AUDITORIA INTEGRAL DE PLANTAS DE TRATAMIENTO DE AGUAS SERVIDAS

Planta de Tratamiento Aguas Servidas Barrancas

INFORME FINAL

Elaborado por:
MTR&Cía.

Figura 3-10: Caudal Máximo Día

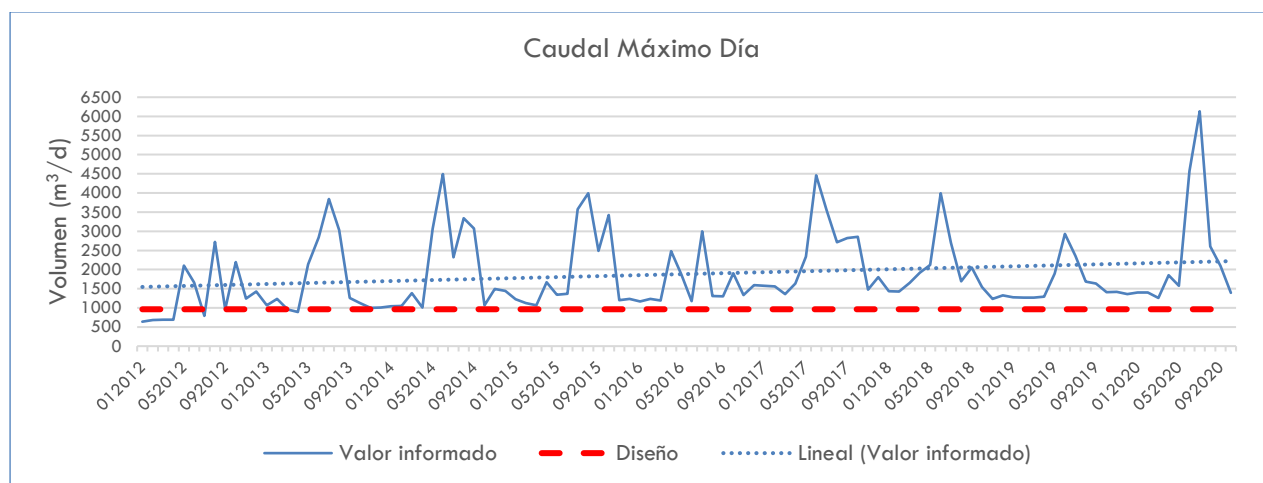
El caudal máximo día es superior al valor informado como diseño. Se muestra una tendencia de crecimiento con el tiempo y al año 2020, el caudal máximo día promedio es aproximadamente 2250 m³/d, equivalente a 26 L/s, aproximadamente 1,5 veces el caudal medio mensual.

Figura 3-11: Caudal Máximo Puntual

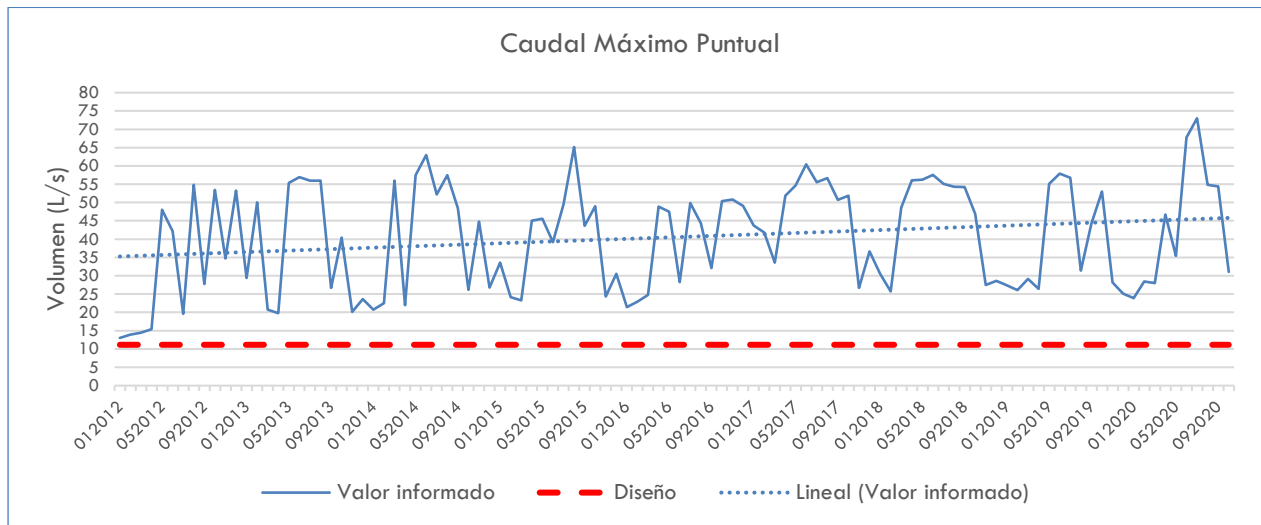
El caudal máximo puntual es superior al valor informado como diseño. Igual que los otros caudales, se muestra una tendencia de crecimiento con el tiempo y al año 2020, el caudal máximo puntual promedio es de 46 L/s, aproximadamente 2,7 veces el caudal medio mensual.

Figura 3-14: Consumo de Energía Eléctrica

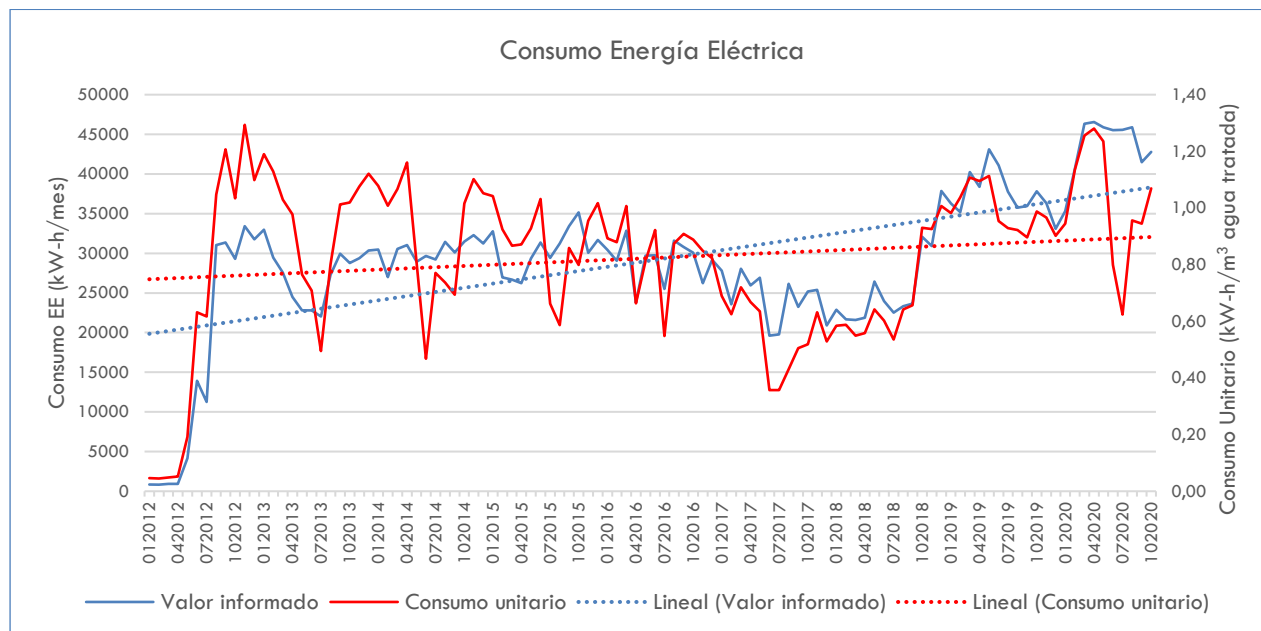
El consumo de energía eléctrica se debe principalmente al funcionamiento de los equipos aireadores. Los primeros meses del año 2012 muestran el periodo de puesta en marcha de estos equipos. Se muestran altos consumos de energía eléctrica, los primeros años porque estaba considerado la aireación de la laguna de decantación. Posteriormente, estos aireadores fueron eliminados. Hacia los últimos años existe una tendencia al aumento del consumo de EE correspondiente al aumento del volumen tratado. El consumo unitario debería tener una tendencia más o menos constante y en este caso es irregular, lo que implica que no existe un control adecuado sobre los aireadores.

Figura 4-1: Carga Orgánica DBO5 en el afluente

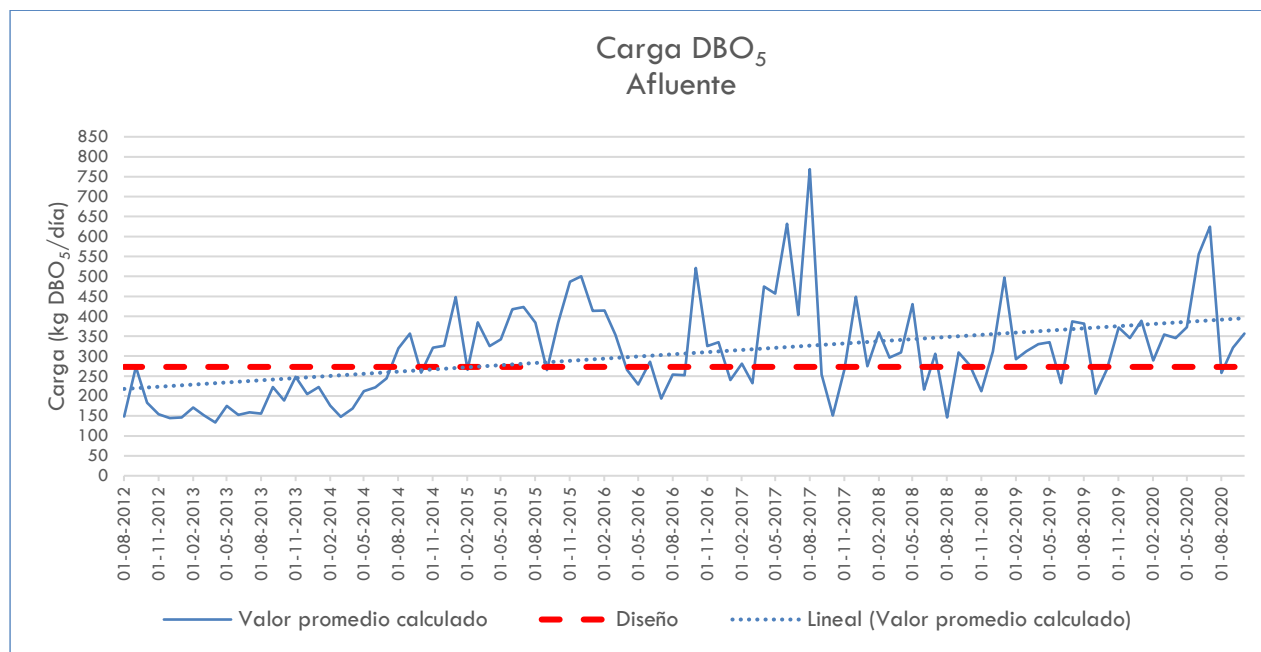
La tendencia muestra un aumento de la carga en el tiempo y la carga de diseño fue superada en el año 2014. No se aprecia un efecto estacional, las cargas máximas puntuales son tanto en meses de invierno y verano. Para efectos de evaluación se considerará la concentración promedio y el caudal medio mensual promedio determinados a partir de la revisión de los datos de autocontrol y de las

Figura 5-1: Ubicación PTAS Hualañé y riesgo de olores

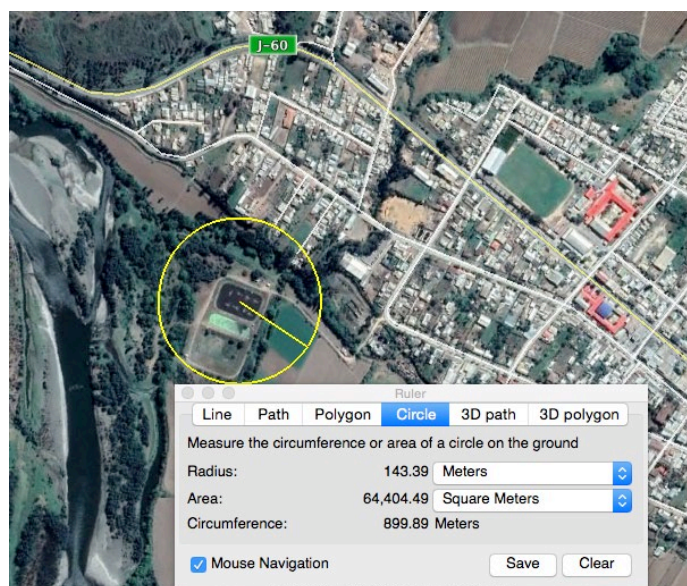
El proceso bajo el cual opera la planta y su infraestructura, a modo general, representan un bajo riesgo de generar olores molestos de manera importante; especialmente por no haber tratamiento de lodos en el lugar. No obstante, la planta se encuentra a solamente unos 150 metros de las casas más próximas y del pueblo mismo, por lo cual, de generarse cualquier problema, es altamente probable este sea percibido por la población. A su vez, a futuro existe el proyecto de llevar la planta a modalidad Lodos Activados, por lo cual el manejo de lodos debe diseñarse considerando la alta cercanía de la planta al pueblo (150 metros).

La cercanía (en cuanto a distancia y cota) de la planta al Río Mataquito, implican un riesgo latente de inundación. Este punto debe ser abordado con urgencia, evaluando y construyendo las obras de mitigación respectivas que apliquen.
